| Luokitustodistus päivitysoptiolle IAME "VO" 60cc. MINIKART | Dok. Omol/MT/60 |
| | Luokituksille 03/M/20 04/VO/20 |

| Malli | 60 MINISWIFT | |

Kuvaus päivityksestä VO

Päivitetty kampiakseli

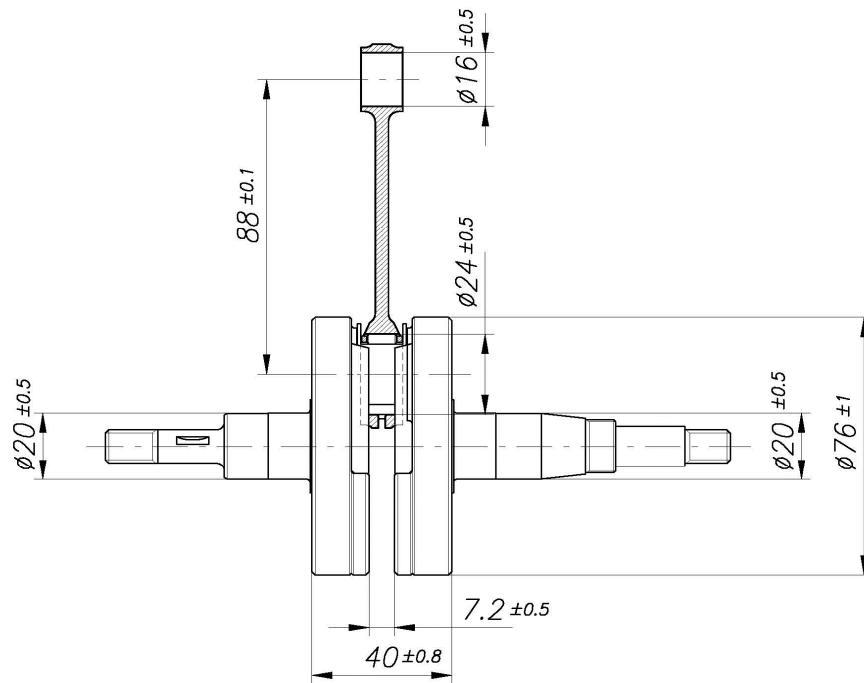
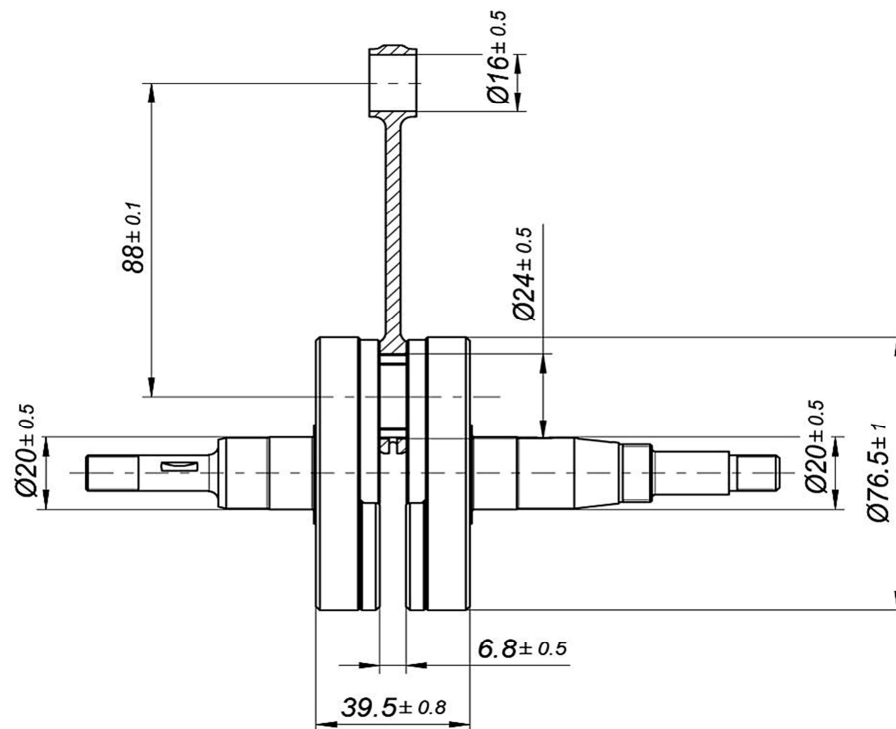
1 Kampiakseli.

Päivitetty pakoadapteri

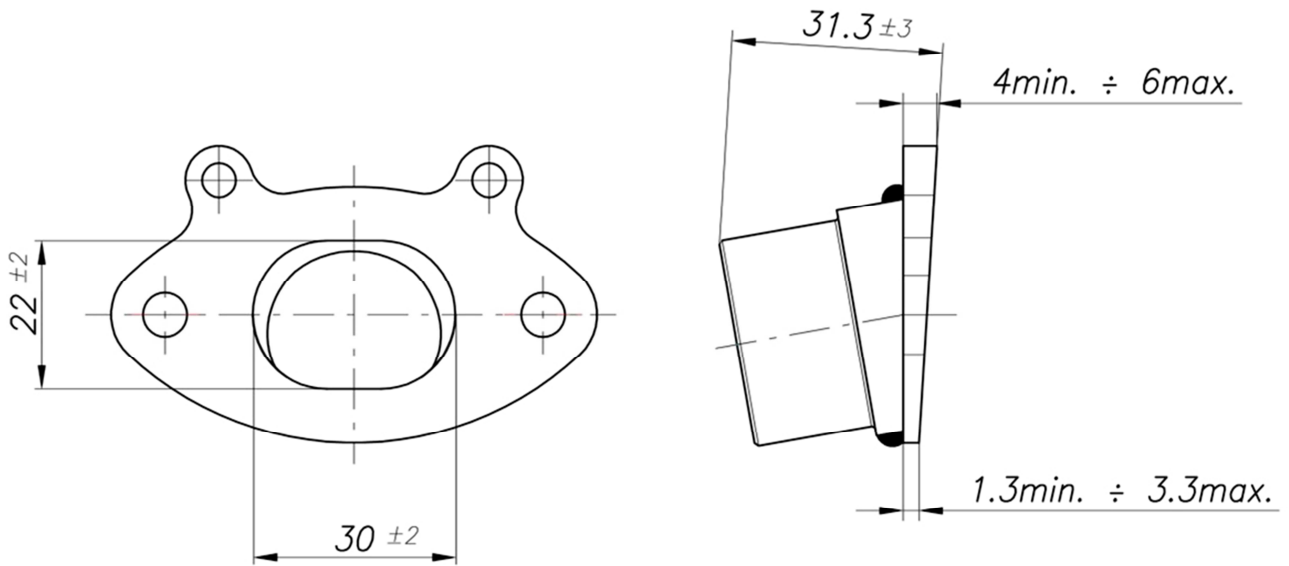
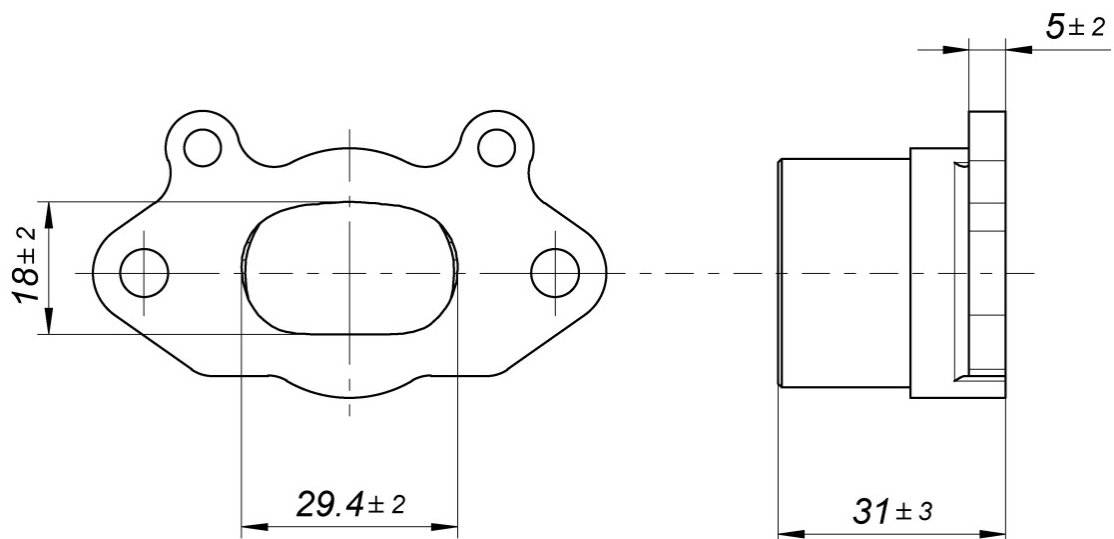
2 Pakoadapteri.

Päivitetty pakolaippa

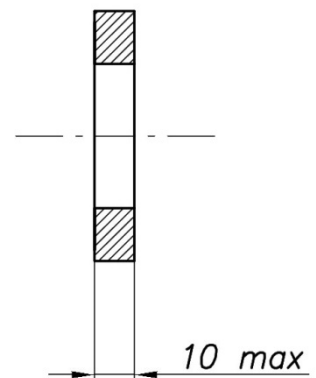
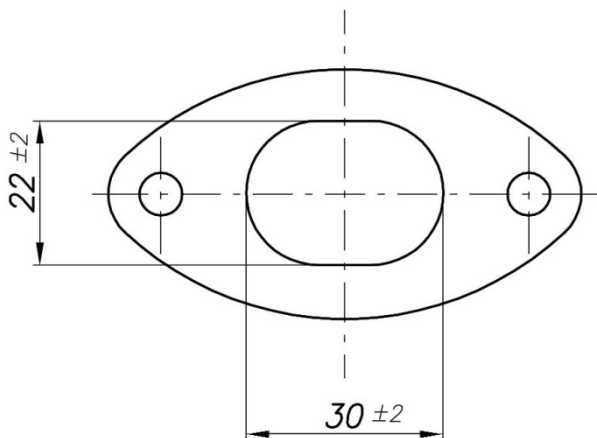
3 Pakoadapterin laippa. (valinnainen)

VALINNAINEN
Maksimi paksuus 10mm
Materiaali: Alumiini tai magneettinen rauta
